Piano Operativo

Rettifica Meri errori e aggiornamento Quadro conoscitivo

Relazione Tecnica

Art. 21 L.R. n. 65/2014

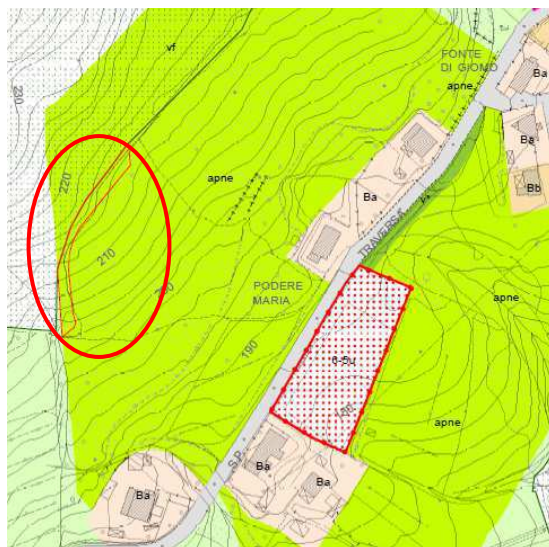
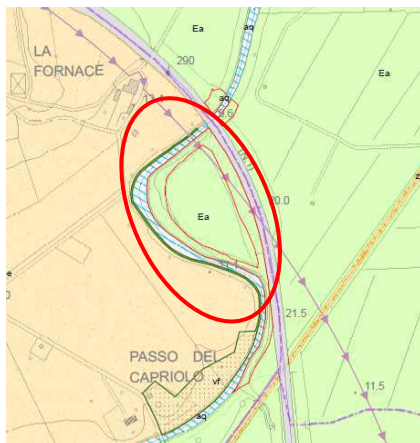
- a) Tavola TUR 1 Gabbro: per errore l'area evidenziata nel cerchio rosso è stata codificata come area agricola in realtà ricade all'interno del territorio urbanizzato. Essendo un'area di margine urbano di connessione con il territorio rurale si identifica come "apne- area prevalentemente non edificata integrativa del tessuto urbanizzato.

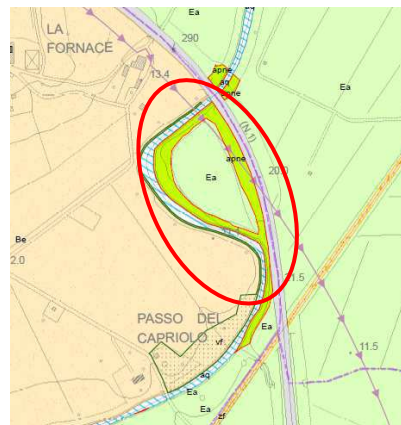
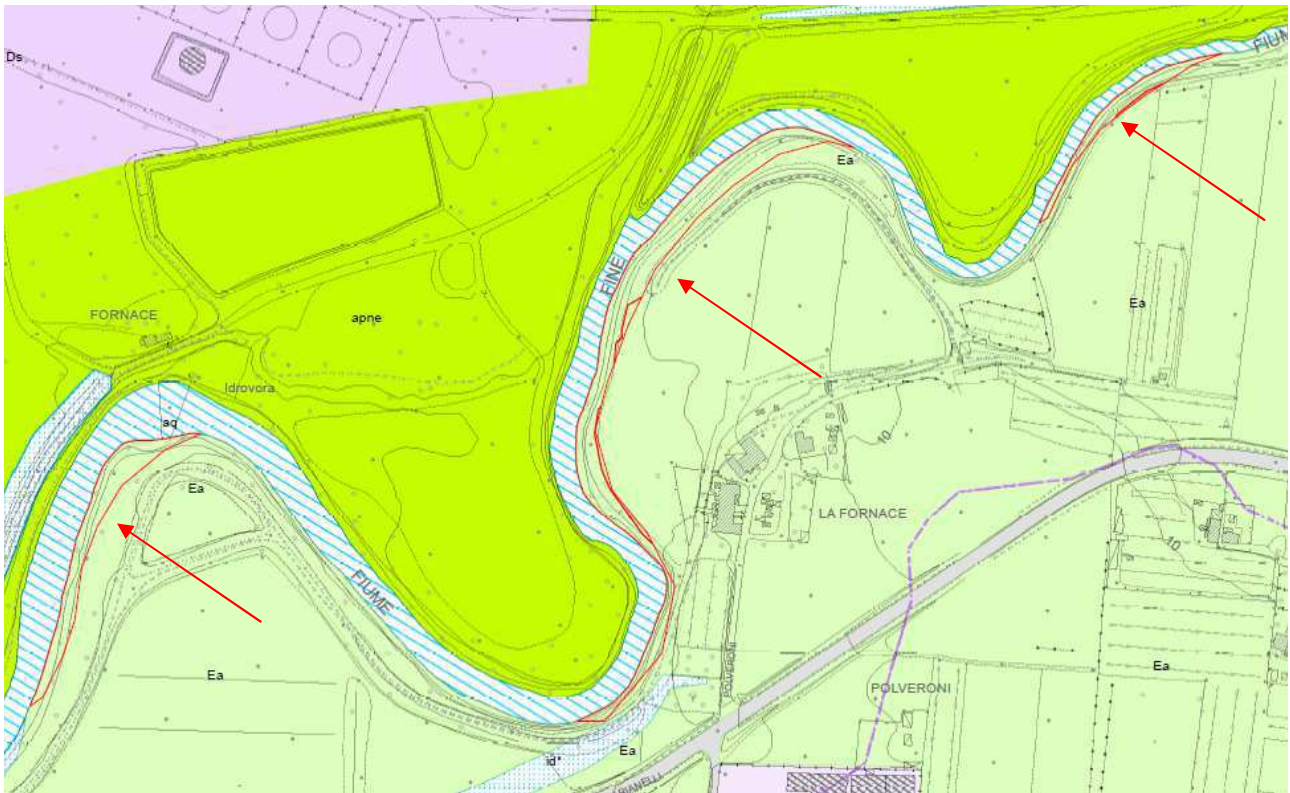
- b) Tav. TUR 18.2 Territorio rurale Centro: loc. Passo del Capriolo, lungo il fiume Fine: l'area evidenziata nel cerchio rosso per mero errore era stata codificata come area agricola, in realtà ricade all'interno del territorio urbanizzato pertanto si codifica come "apne - area prevalentemente non edificata integrativa del tessuto urbanizzato".

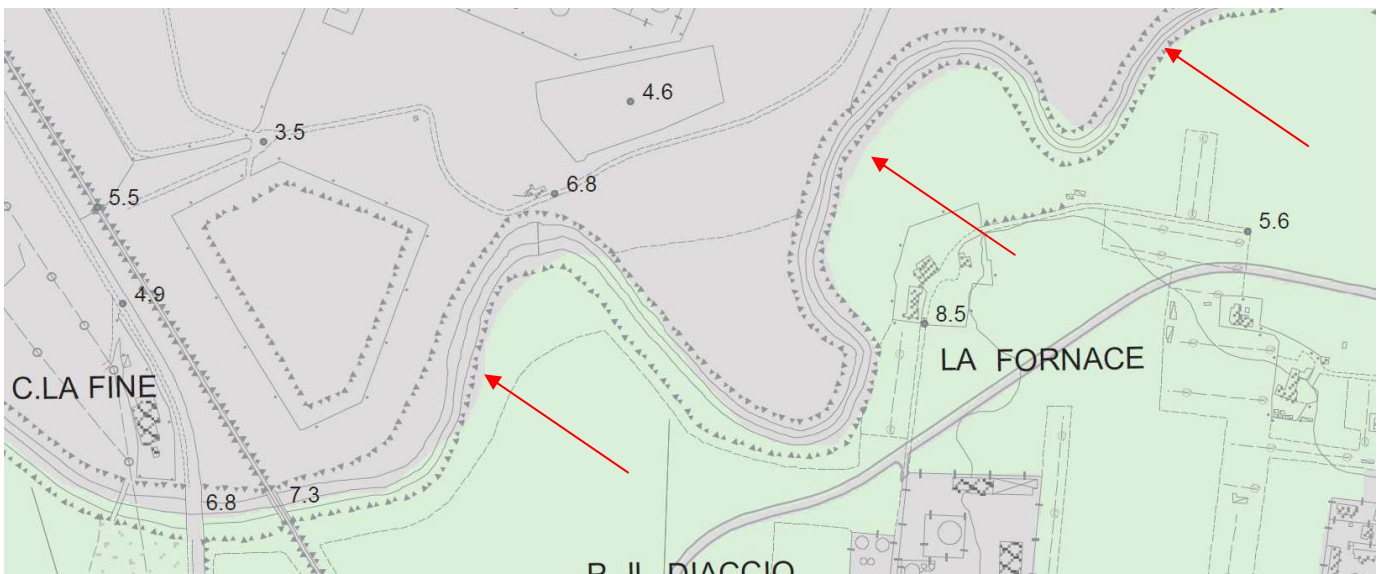
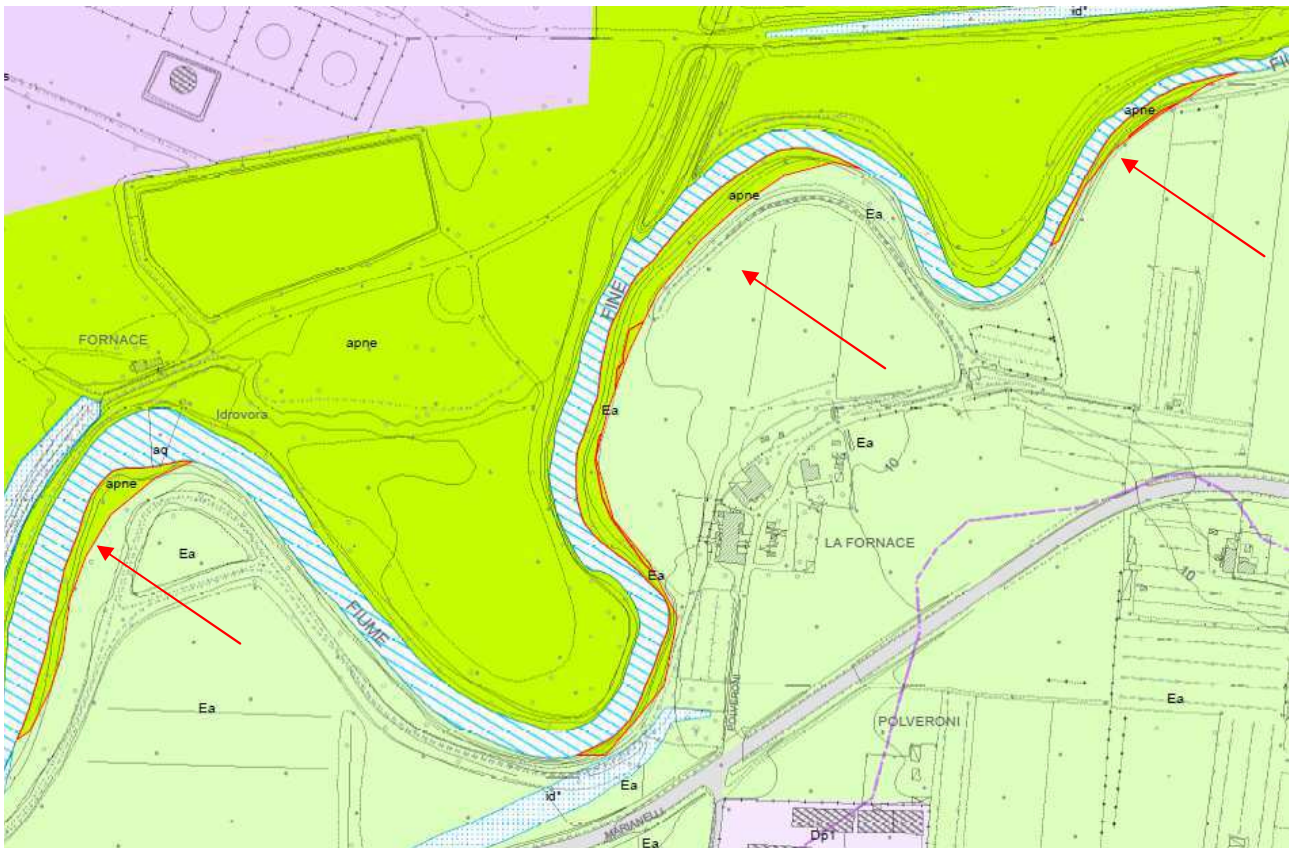
- c) Tav. TUR 18.3 Territorio rurale Sud: le aree lungo il Fiume Fine evidenziate in rosso, sono state individuate come aree agricole ma in realtà ricadono all'interno del territorio urbanizzato (Tav. T-URB 2.3). Pertanto si codificano come “apne - area prevalentemente non edificata integrativa del tessuto urbanizzato”.

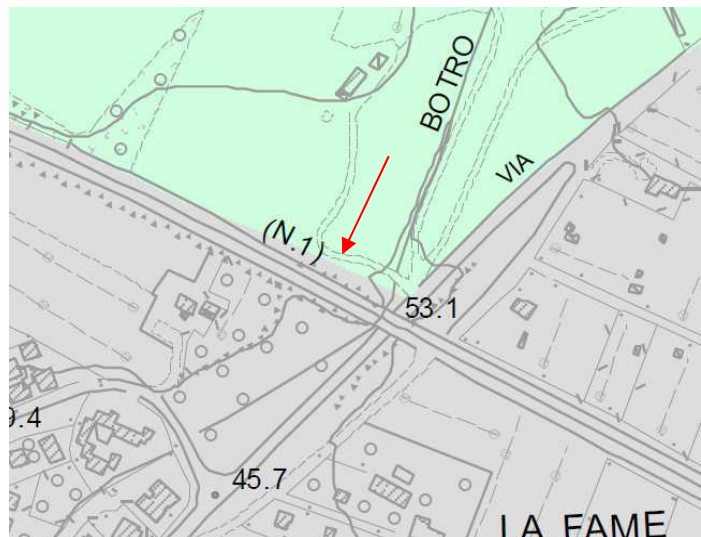
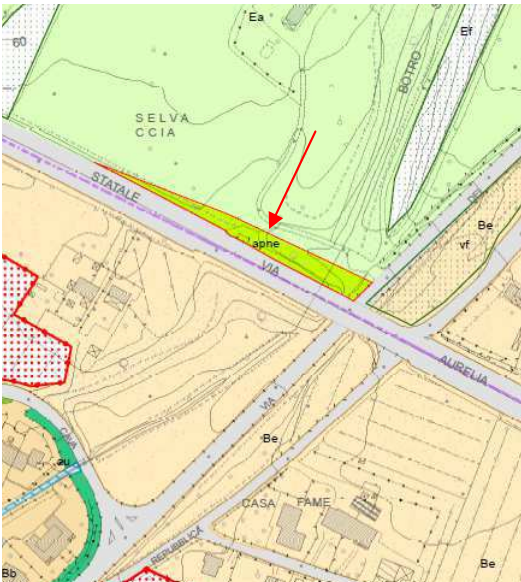
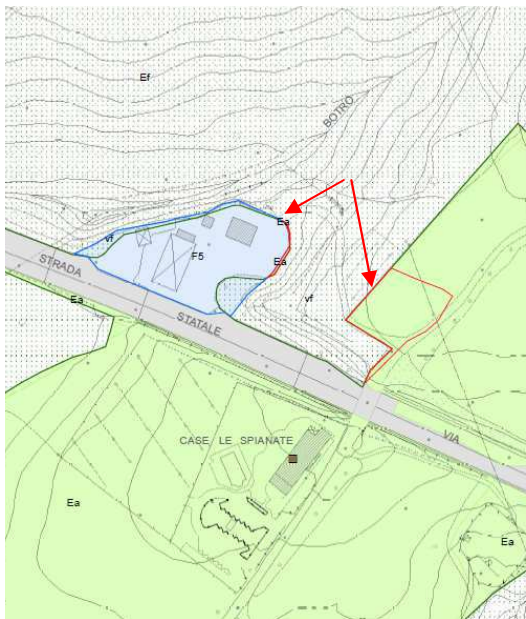
- d) Tavola TUR 11 Rosignano Solvay Nord-Est: L'area evidenziata in rosso, ricade all'interno del territorio urbanizzato ma per errore è stata individuata come area agricola pertanto si codifica come "apne - area prevalentemente non edificata integrativa del tessuto urbanizzato".

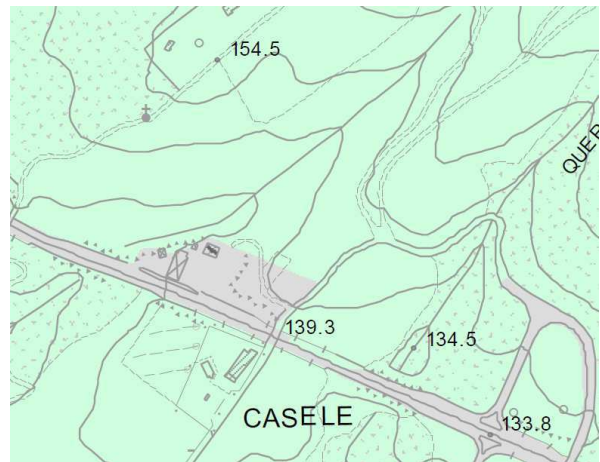
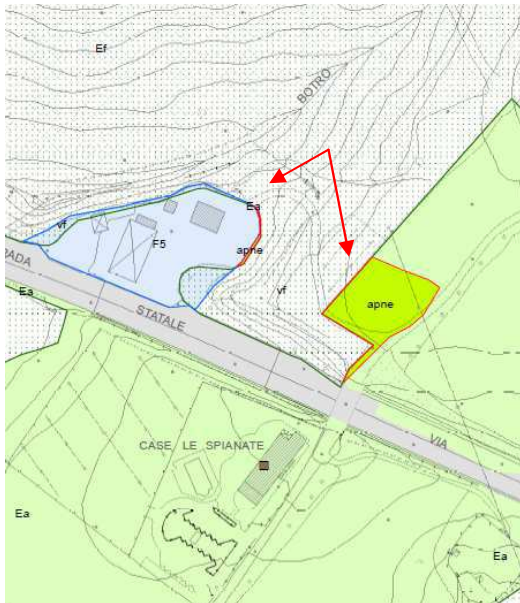
- e) Tavola TUR 18.2 Territorio rurale Centro: Le aree evidenziate in rosso, ricadono all'interno del territorio urbanizzato ma per mero errore sono state individuate come area agricola pertanto si codificano come "apne - area prevalentemente non edificata integrativa del tessuto urbanizzato".

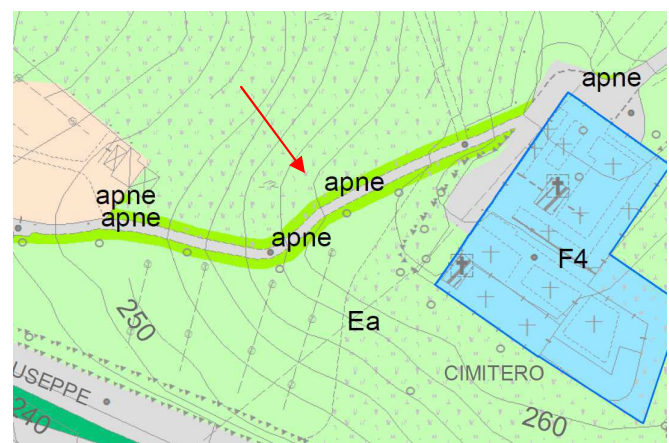
- f) Tavola TUR 2 Nibbiaia: L'area evidenziata in rosso, ricade all'interno del territorio urbanizzato ma per errore è stata individuata come area agricola pertanto si codifica come "apne - area prevalentemente non edificata integrativa del tessuto urbanizzato".

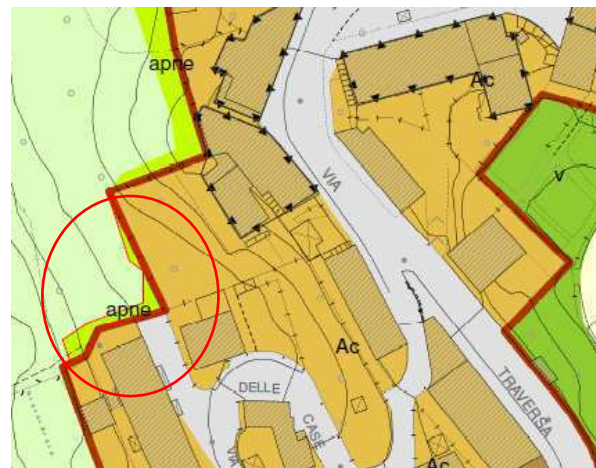
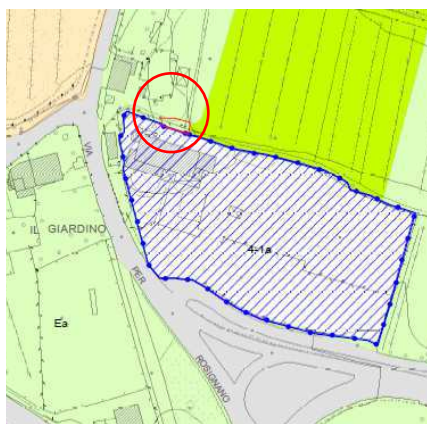
- g) Tavola TUR 3 Castelnuovo della M.dia: L'area evidenziata nel cerchio rosso, ricade all'interno del territorio urbanizzato ma per errore è stata individuata come area agricola pertanto si codifica come "apne - area prevalentemente non edificata integrativa del tessuto urbanizzato".

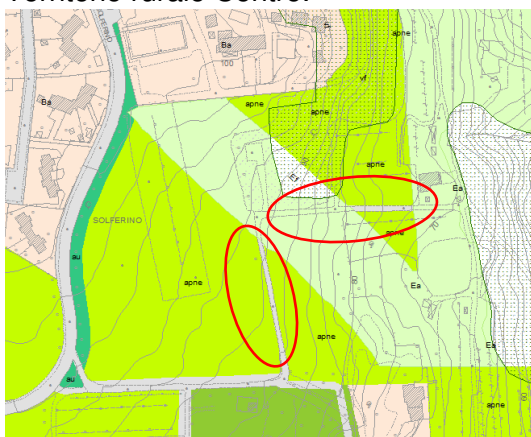
- h) Tavola TUR 18.2 Territorio rurale Centro: Loc. Il Giardino. L'area evidenziata in rosso, ricade all'interno del territorio urbanizzato ma per errore è stata individuata come area agricola pertanto si codifica come "apne - area prevalentemente non edificata integrativa del tessuto urbanizzato".

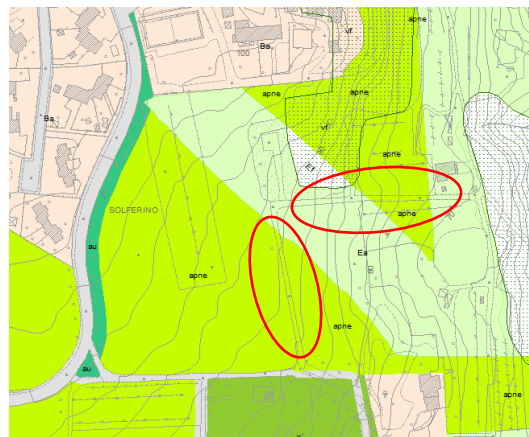
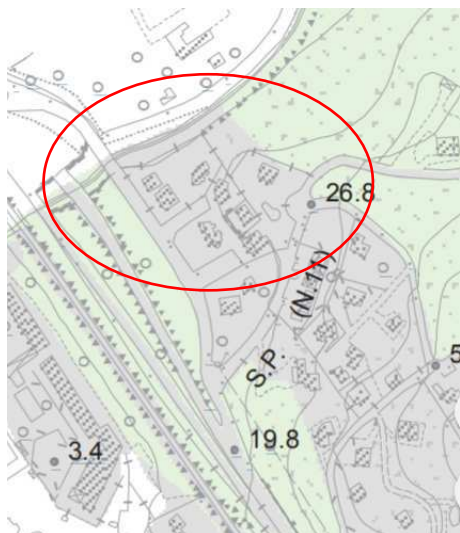
- i) Per mero errore sono stati rappresentati come viabilità pubblica alcuni tratti di una strada podereale pertanto si correggono le tavole TUR 7 Castiglioncello Nord ovest e TUR 18.2 Territorio rurale Centro.

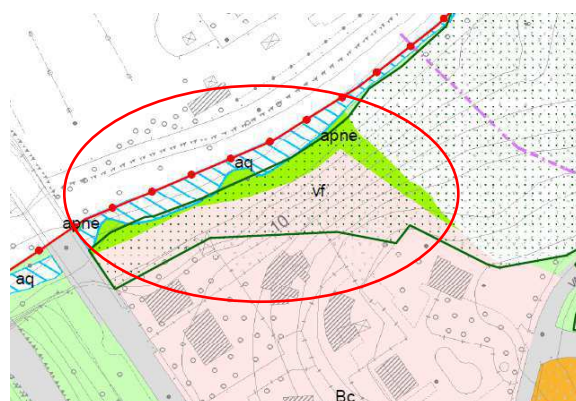
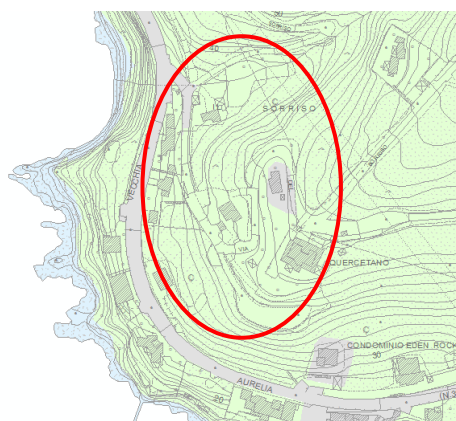
- l) Tavola TUR 5 Chioma: la porzione di area evidenziata nel cerchio ricade all'interno del territorio urbanizzato (Tav. T-URB 2.1 Nord), ma per errore è stata cartografata come area boscata in territorio rurale. Si corregge inserendo l'area con la sigla " vf- vegetazione forestale ricadente all'interno del territorio urbanizzato". Si modificano le tavole TUR 5 Chioma e TUR 18.1 Territorio rurale nord.

Estratto T-URB 1.2 stato vigente

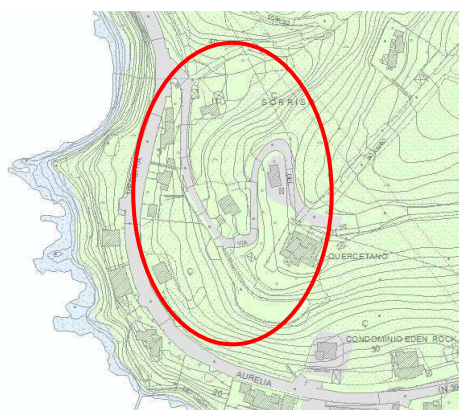
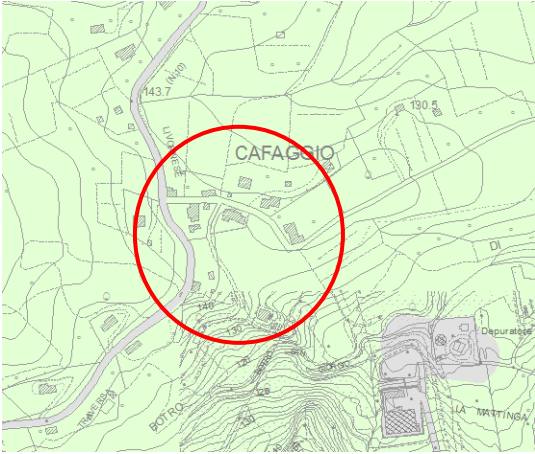
m) Per mero errore, alcune strade esistenti non sono state inserite nel territorio urbanizzato. Si provvede all'inserimento dei tratti di viabilità di cui al Decreto Presidente provincia di Livorno n 129 del 22.09.2016. Si modificano le seguenti tavole T-URB 1.1; T-URB 1.2, T-URB 1.3, T-URB 2.1; T-URB 2.2, T-URB 2.3, TUR 3 Castelnuovo della M.di, TUR 7 Castiglioncello Nord-Ovest TUR 17 Loc. Mazzanta, TUR 18.1 Territorio rurale nord, TUR 18.2 Territorio rurale centro e TUR 18.3 Territorio rurale sud..

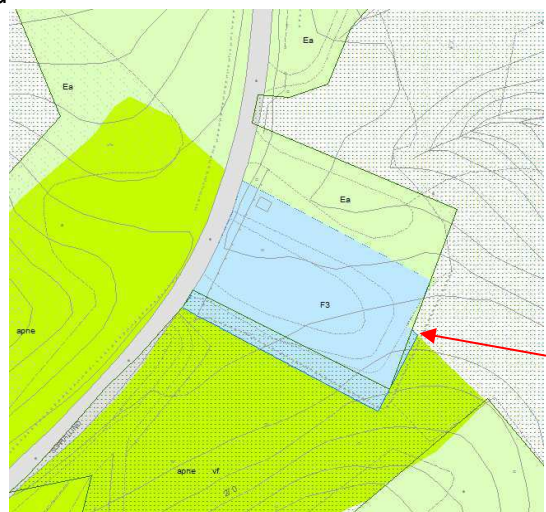
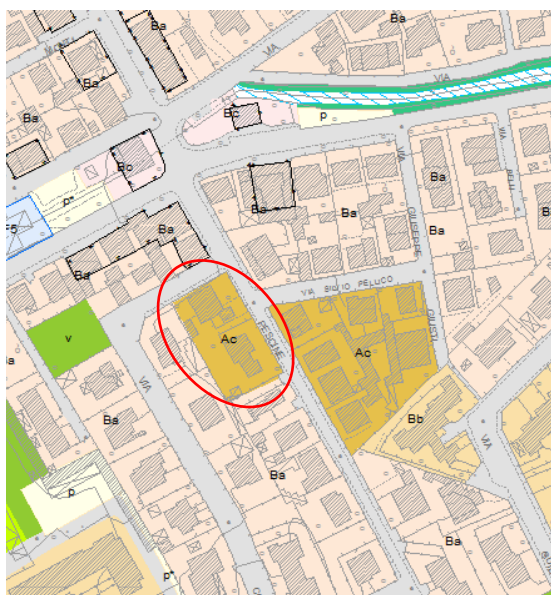
n) tavola TUR 2 Nibbiaia : il responsabile dell'UO Patrimonio ha segnalato che l'area di proprietà com.le, individuata con la sigla alfanumerica "F3 – aree per infrastrutture e impianti tecnologici di interesse generale", è stata erroneamente cartografata in quanto la zona omogenea F non comprende tutta la proprietà che risulta essere recintata e ben individuabile. Si corregge la cartografia attribuendo a tutta l'area recintata l'apposita sigla alfanumerica " F3". Si aggiornano le tavole TUR 2 Nibbiaia e TUR 18.1 Territorio rurale nord

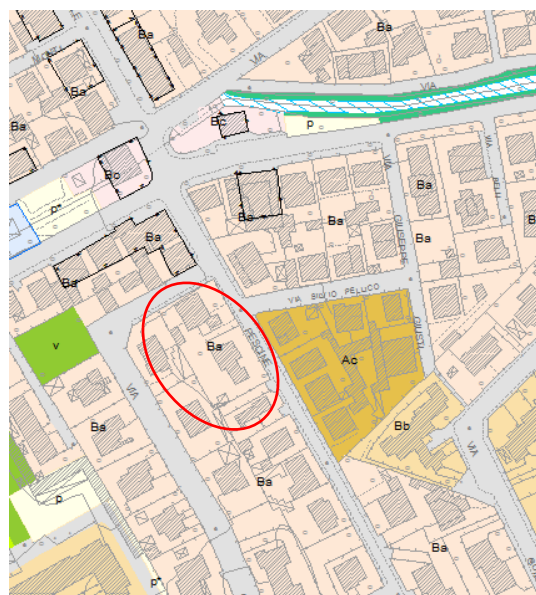
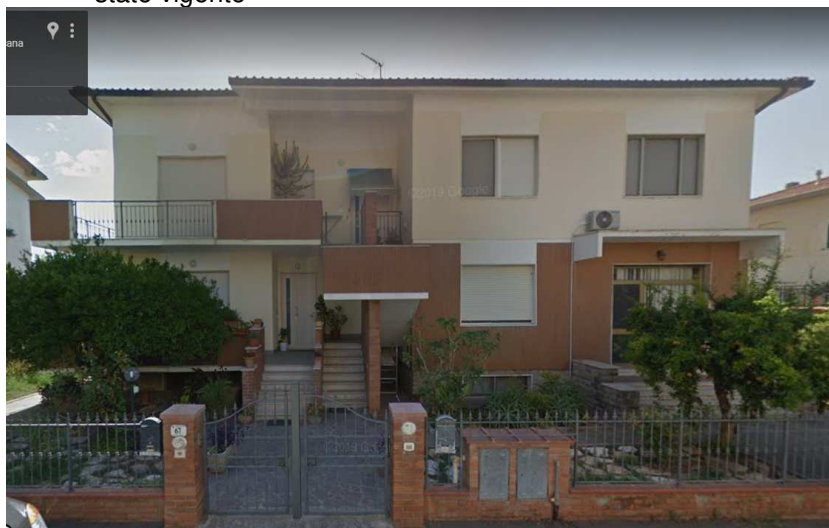
- o) A seguito segnalazione prot. n. 49791 del 24/09/2019, si modifica il tessuto urbano in quanto per errore i fabbricati, ubicati in via delle Pescine, erano stati classificati come tessuto urbano di valore storico architettonico storico. In realtà i fabbricati fanno parte dei tessuti urbanizzati della città contemporanea (realizzati negli anni 70). Si corregge la cartografia (Tav. 10 Rosignano Nord-Ovest) attribuendo ai medesimi il tessuto urbano "Ba".

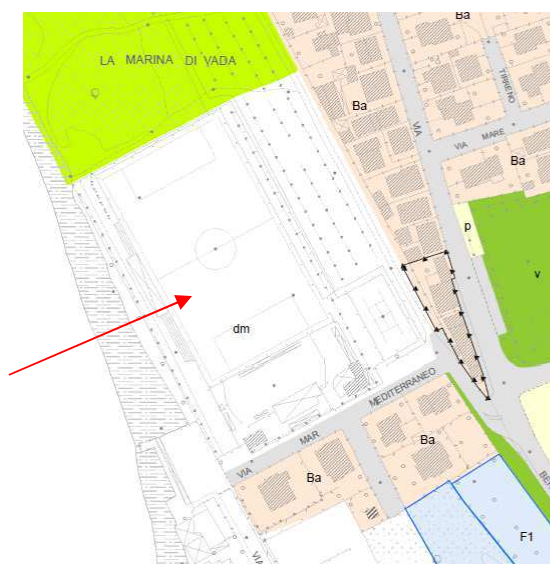
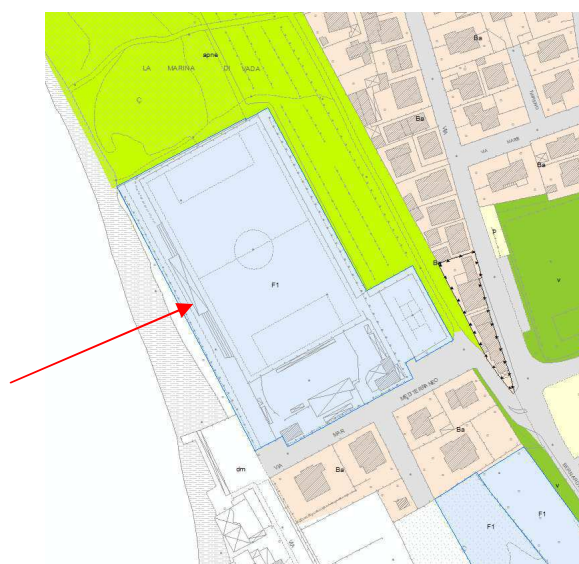
- p) Con nota prot. n. 3325 del 22/01/2020 è stato fatto presente che l'area ove ubicato il campo sportivo di Vada, per errore era stata inserita nell'Ambito demaniale m.mo FVM1. Nella Normativa della zona FVM1 di cui all'Allegato 5 al Piano Operativo non è presente alcuna norma che disciplini interventi sull'area oggetto di richiesta, pertanto si ritiene che l'inserimento dell'area all'interno dell'Ambito Demaniale m.mo sia stato esclusivamente un errore in fase di predisposizione della cartografia. Si corregge la cartografia attribuendo all'area del campo sportivo la sigla alfanumerica " F1" e all'area compresa tra l'abitato e il campo "apne- area prevalentemente non edificata integrativa del tessuto urbanizzato".
Si modificano le tavole TUR 15 "Vada", TUR 18.3 "Territorio rurale – Sud", D-ad 10" Zone, Ambiti, Aree e Accessi – Vada-Loc. Tripesce", RIR-2" Individuazione delle Categorie territoriali in base al D.M. 09.05.2001 nelle aree a Rischio di incidente rilevante – Vada".
